**ANNEXE N°2 : Zone 1Aub Conchis**

**P**LAN **L**OCAL D'**U**RBANISME DE  
**Lavilledieu**  
**M**ODIFICATION SIMPLIFIEE **N°5**

NOTICE DE PRESENTATION

**Document de travail**  
**Version juin 2021**

**Implantation du bâti**

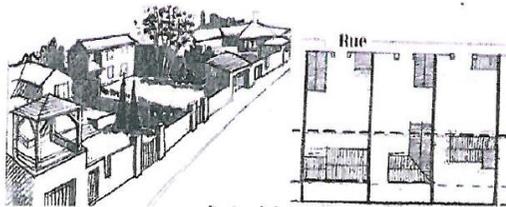
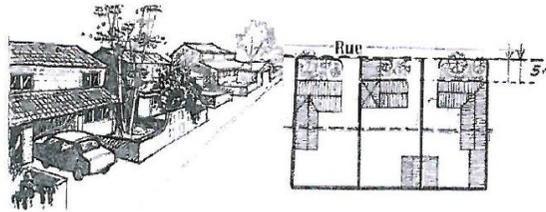
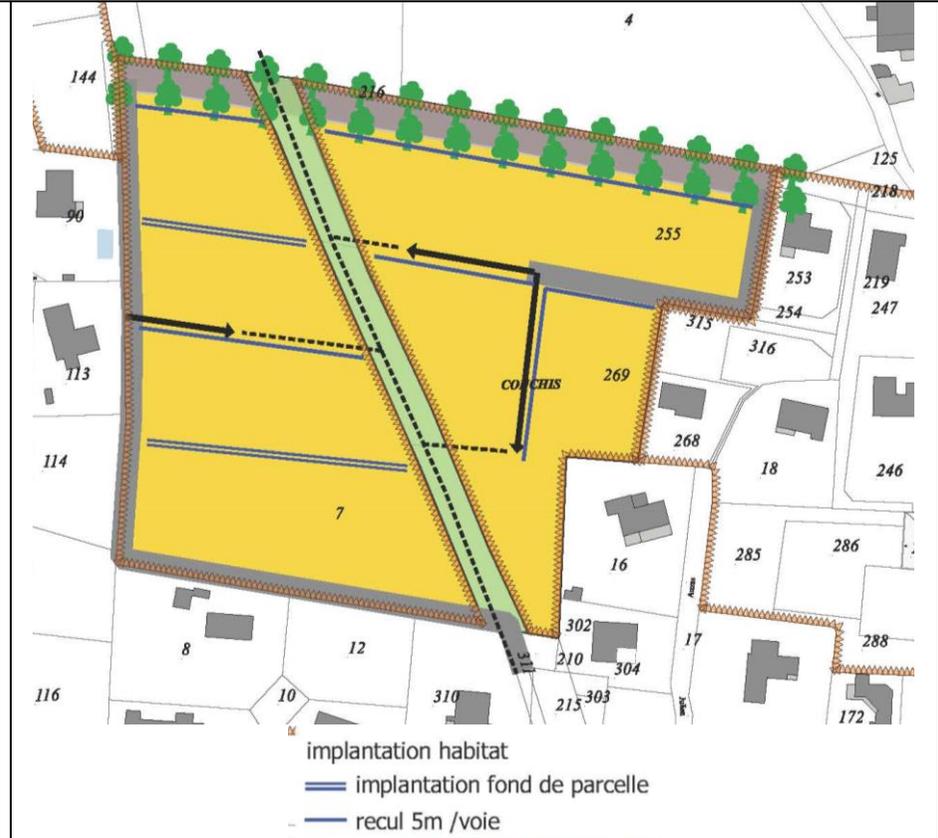
ANCIENNE REDACTION	NOUVELLE REDACTION
<p><u>Orientation 5 :</u>  <b>Implantation du bâti</b>                      Implantation imposée le long d'un alignement décalé à 5 mètres par rapport à l'alignement de la voirie (croquis A)                      Implantation en fond de parcelle (croquis B)</p>	<p><u>Orientation 5 :</u>  <b>Implantation du bâti</b>                      Implantation en recul strict de 5 mètres par rapport à l'alignement (croquis A)                      Implantation en fond de parcelle (croquis B)</p>
 <p>AUCUN ACCÈS DIRECT SUR CETTE SECTION DE LA NOUVELLE VOIRIE</p> <p>Implantation imposée le long d'un alignement décalé à 5 mètres par rapport à l'alignement de la voirie.</p> <p>Implantation imposée en fond de parcelle</p>	 <p>implantation habitat</p> <p>implantation fond de parcelle</p> <p>recul 5m /voie</p>

Implantation en recul strict de 5 mètres par rapport à l'alignement (croquis A)

Implantation en fond de parcelle (croquis B)

*Règlement graphique avant modification*

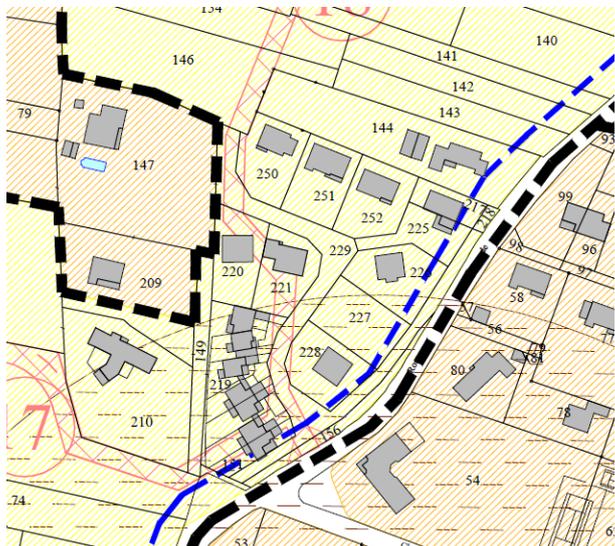
Les quartiers AUb bâtis sont notés soit en zone Uc, soit en zone Ub.

La représentation graphique de zones à urbaniser de type AUb sont notés en zones Ub, excepté le secteur Nord « les plagnes » qui est noté en zone Uc.

L'OAP de la zone AUb Conchis est adaptée de la manière suivante :

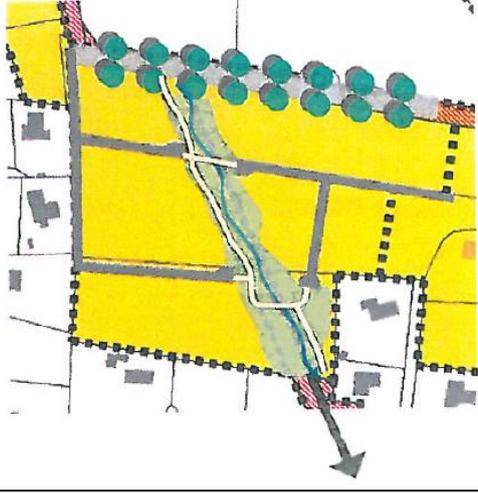
ANCIENNE REDACTION	NOUVELLE REDACTION
<p><u>Orientation 2 :</u></p> <p><b>Création d'un bassin de rétention paysager</b></p> <p>Le bassin devra également être aménagé avec un réseau de cheminements piétons et cyclables reliés aux voiries internes de l'opération d'aménagement.</p>	<p><u>Orientation 2 :</u></p> <p><b>Création d'un bassin de rétention paysager</b></p> <p>Le bassin est aménagé pour permettre un cheminement piéton cycle relié aux voiries de l'opération d'aménagement.</p>
<p><u>Orientation 3 :</u></p> <p><b>Réalisation d'un exutoire des eaux pluviales</b></p> <p>Réalisation d'un exutoire des eaux pluviales conformément à l'emplacement réservé n°10 (parcelles 179-180-181 et 15)</p>	<p><u>Orientation 3 :</u></p> <p><b>Réalisation d'un exutoire des eaux pluviales</b></p> <p>Réalisation d'un exutoire des eaux pluviales vers l'emplacement réservé n°10.</p>
<p><u>Orientation 4 :</u></p> <p><b>Schéma de principe de voirie interne</b></p> <p>Les voies terminant en impasse devront être traitées comme des micro-espaces communs donnant accès au bassin de rétention paysager.</p>	<p><u>Orientation 4 :</u></p> <p><b>Schéma de principe de voirie interne</b></p> <p>Voirie secondaire pour la desserte de l'espace à urbaniser.</p> <p>Desserte locale pour la jonction avec les cheminements piétons cycles, traitée comme des espaces communs donnant accès au bassin paysager.</p>

<p>Création de voirie </p> <p>Création d'un bassin de rétention paysager </p> <p>Réalisation d'un exutoire des eaux pluviales </p> <p>Principe de voirie interne à respecter </p>	<p>2:  voirie principale arborée</p> <p> voirie secondaire</p> <p> desserte locale</p> <p> cheminement piéton</p> <p> bassin paysager</p> <p>3: habitat</p> <p> INDIVIDUEL</p> <p> INDIVIDUEL GROUPE</p> <p> COLLECTIF</p>
<p><u>Densité urbaine attendue</u></p> <p>/</p>	<p><u>Densité urbaine attendue</u></p> <p>Minimum 25 logements/ha, soit environ</p> <p>6 logements individuels</p> <p>20 logements intermédiaires</p> <p>30 logements collectifs</p>

L'orientation d'aménagement et de programmation du quartier Conchis est adaptée pour répondre à une desserte optimisée de ce quartier notamment dans sa partie Sud. Il s'agit de rejoindre le chemin de Conchis (desserte routière et piéton cycle) et de rejeter les eaux pluviales.

L'OAP Cayrous est créée de la manière suivante :

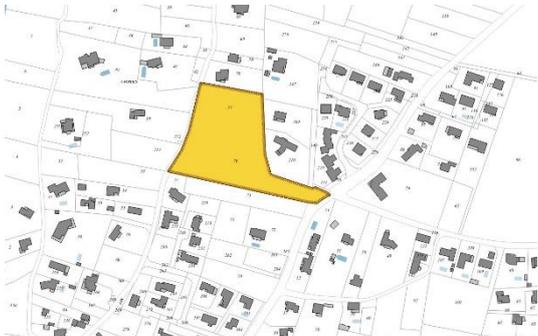
ANCIENNE REDACTION	NOUVELLE REDACTION
/	<u>Surface</u> : 1,08 ha <u>Densité urbaine attendue</u> Minimum 25 logements/ha

L'OAP Champredon est créée de la manière suivante :

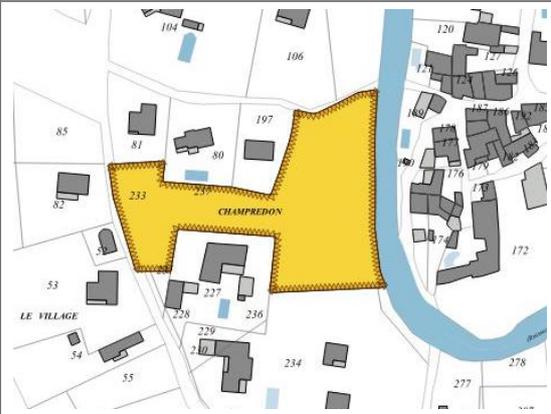
ANCIENNE REDACTION	NOUVELLE REDACTION
/	
/	<u>Surface</u> : 0,57 ha <u>Densité urbaine attendue</u> Minimum 25 logements/ha
